Občina Sevnica

Strokovna podlaga – analiza prostora in sprejemljivost posegov z vidika varstva kulturne dediščine

za SD ZN IC Sevnica - območja II., III. in IV.,
- Šmarje (SD ZN 9)

uskladitev izhodišč KD

→ Varianta 1A

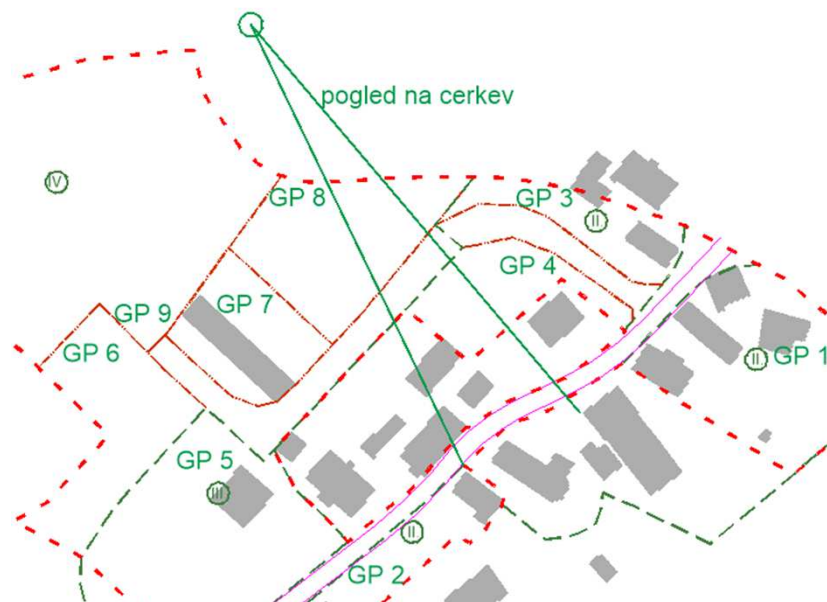
Ugotovitve:

1. Objekt na GP4 deloma zastira pogled na cerkev, se pa zlije s kontekstom obstoječe strukture stanovanjske gradnje.
2. Tlorisni gabarit objekta na GP8 se skrajša na način, da se umakne iz pogleda na cerkev.
3. Iz smeri prihoda proti coni se pogled ustavi na strešinah dvokapnih streh objektov, kar na ustvarja ravno privlačnosti prostora.
4. Dvokapne strehe s tolikšnim naklonom ob upoštevanju višinske omejitve z obstoječimi stanovanjskimi objekti (10,5m) tvorijo volumne popačenih „razmerij“.
5. Obstoječa avtopralnica s pritličnim gabaritom in ravno streho izstopa kot tujek v prostoru.
6. Objekti na GP5, GP6 in GP 9 so slabo oz. nezaznavni v odnosu do obst. strukture.

→ Varianta 2C

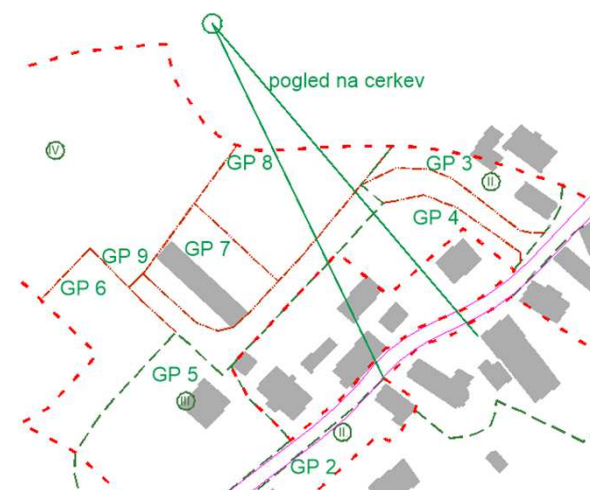
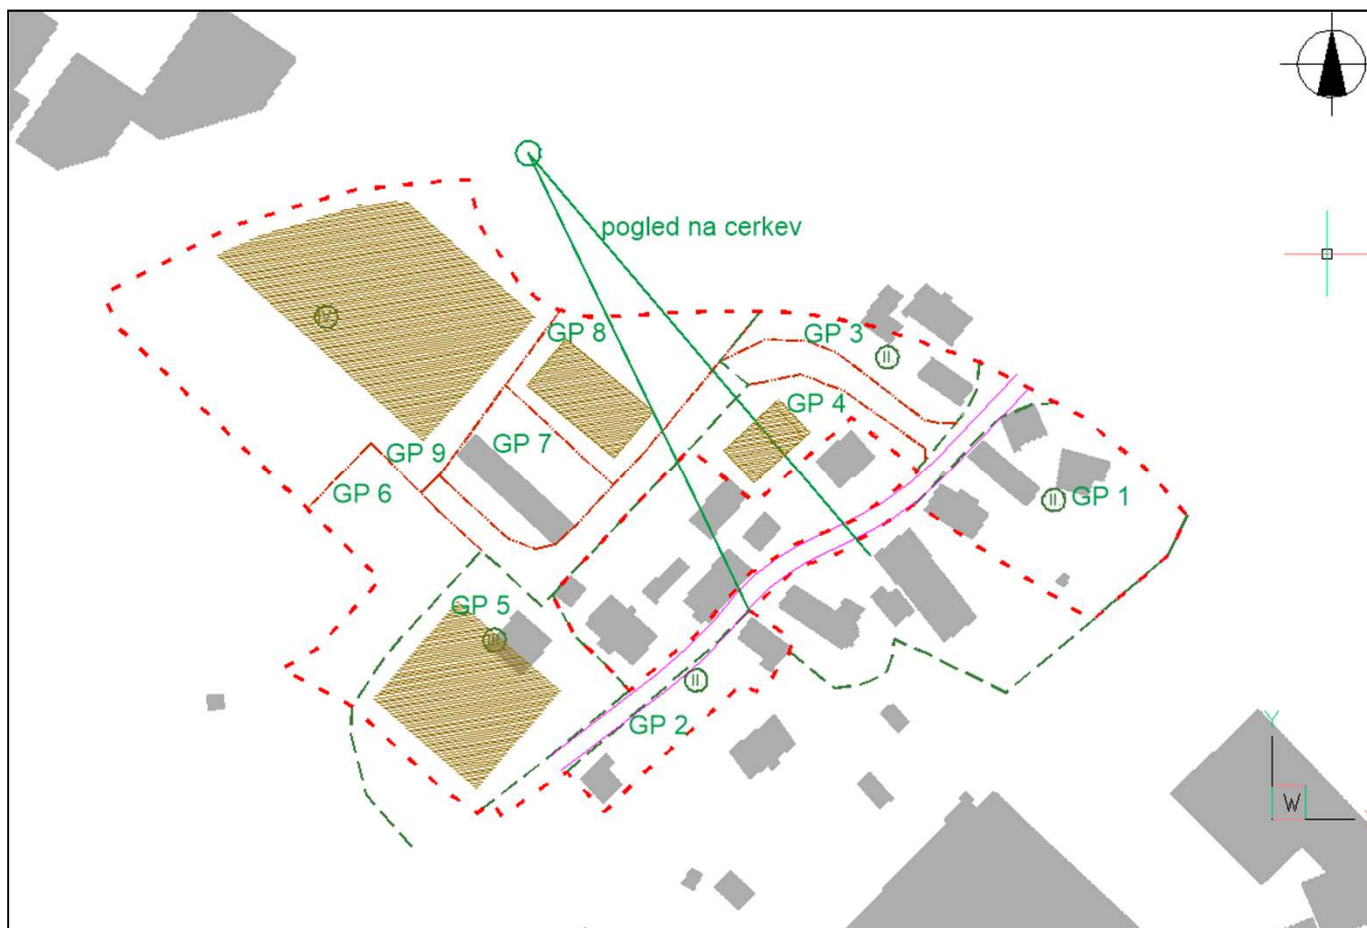
Ugotovitve:

1. Objekti z zaljubljenimi strehami oblikujejo prijetnejši in bolj sonaravni prostor z očišča uporabnika prostora.
2. Objekt na GP4 omogoča pogled na cerkev, z načinom oblikovanja pa jo celo izpostavi, „podčrta“.
3. Tlorisni gabarit objekta na GP8 se skrajša na način, da se umakne iz pogleda na cerkev.
4. Obstoječa avtopralnica s pritličnim gabaritom in ravno streho ni več tujek v prostoru.
5. Objekti na GP5, GP6 in GP9 so slabo oz. nezaznavni v odnosu do obst. grajene strukture, ker so skriti za brežino dostopne ceste. Prostor dopušča tudi večje volumne, ki bi bili morebiti potrebni za izvajanje dejavnosti.

Na podlagi izdelanih vizualizacij in simulacij lege in volumnov objektov je ugotovljeno, da je varianta 2C sprejemljiva za prostor in omogoča usklajitev varstvenih režimov in interesov v prostoru.

V ZN se vnesejo določila o legi in velikosti objektov na način, da bo omogočena gradnja pod pogoji, ki izhajajo iz variante 2C. Podrobneje se določila odloka uskladijo v nadaljevanju postopka – mnenje k osnutku SD ZN9.

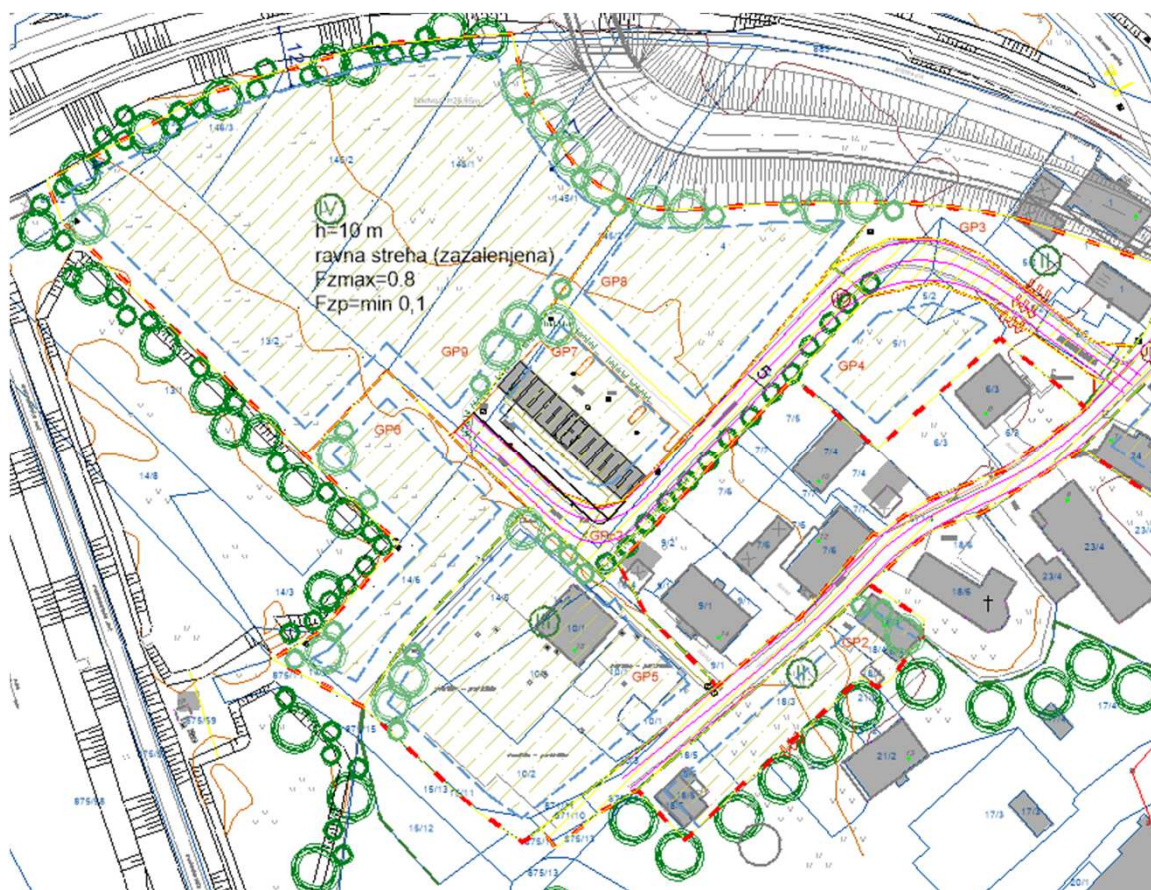
1. alineja: „V coni II. ob dovozni cesti se lahko uredi parkirišče, ki pa mora biti ozelenjeno z avtohtonimi listopadnimi drevesi, parkirna mesta pa tlakovana z betonskimi travnimi ploščami in zatravljena.”

→ **Rast trave med betonskimi travnimi ploščami se ne obnese v praksi – smiselnost oz. ustreznost pogoja?**

Predlogamo ureditev s kombiniranimi materiali (asfalt / tlakovci / pesek) z zasaditvijo dreves.
